Servizio di verifica preventiva, ai fini della validazione, della Progettazione Esecutiva, ai sensi dell'art. 26 del D.Lgs. 50/2016, relativo alla nuova edificazione, ristrutturazione e riqualificazione di edifici pubblici, quali ospedali di comunità, case di comunità e ospedali sicuri.

Verifica PE – 05_OdC Ghilarza

RAPPORTO DI CONTROLLO

RAPPORTO DI CONTROLLO CONCLUSIVO

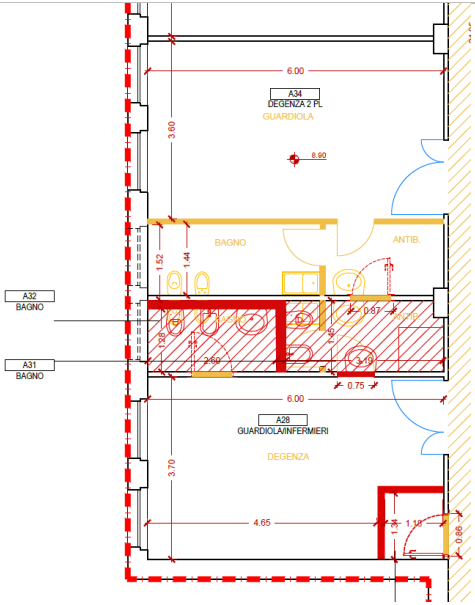
MI01.89.	A.2, A.6	[NC] Completezza delle informazioni D.lgs. 50/2016; D.P.R. 207/2010 Si evidenzia che nell’elaborato grafico non fornisce esaustive informazioni in merito allo spessore dei muri.	Rilievo non comprensibile DI seguito si riporta stralcio della sezione con spessore dei muri	Proposta esaustiva.	Le dichiarazioni dei Progettisti chiariscono quanto richiesto. Il rilievo è superato .	C
